Urbanistički plan uređenja PUNTA ("Službeni glasnik Grada Omiša", broj 13/10, 8/11 - ispravak greške, 3/17) obuhvaća područje Punta u Omišu od ulice Fošal do obale mora i rijeke Cetine s pripadajućim akvatorijem, ukupne površine 31,0 ha.

Izmjene i dopune Urbanističkog plana uređenja Punta (u daljnjem tekstu: Izmjene i dopune) započele su donošenjem Zajedničke odluke o izradi Izmjena i dopuna Urbanističkog plana uređenja Punta (III) i s tim u vezi Izmjena i dopuna Prostornog plana uređenja Grada Omiša (IX) ("Službeni glasnik Grada Omiša", broj 12/22, 9/23, 10/24 i 11/24) na Gradskom vijeću Grada Omiša, u daljnjem tekstu: Zajednička odluka.

## 5. IZMJENE I DOPUNE PLANA

9. ukidanje prava privremenog korištenja za potrebe centra za sportove na vodi unutar javne zelene površine (Z1 - park) na ušću Cetine

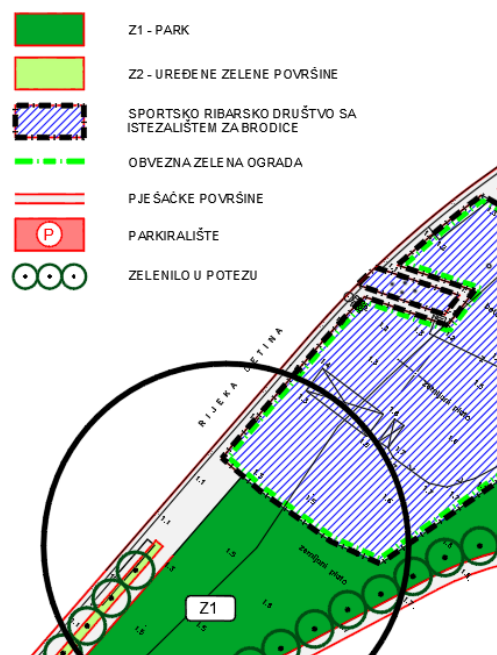
**A** SPORTSKA NAMJENA  
privremeno korištenje javne zelene površine (park Z1)

**A** SPORTSKA NAMJENA  
privremeno korištenje javne zelene površine (park Z1)

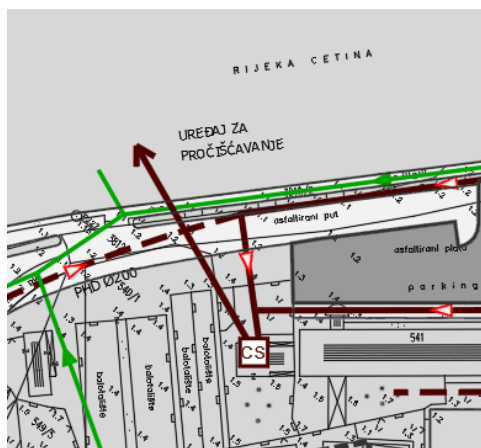
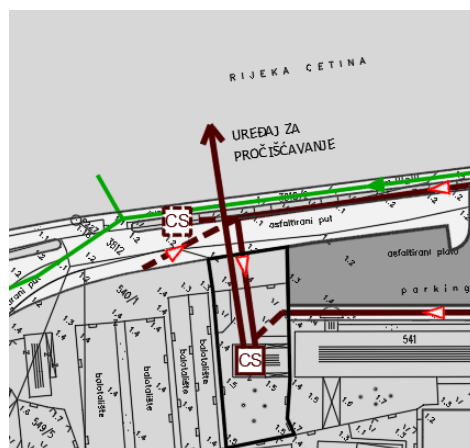
10. izmjena odvodnje otpadnih voda sukladno zahtjevu javnogopravnog tijela, odnosno:
- planiranje nove crpne stanice fekalne kanalizacije zapadno od postojeće površine infrastrukturnih sustava (temeljem zahtjeva javnogopravnog tijela),
  - manje izmjene planiranih cjevovoda vezano uz razloge Izmjena i dopuna,
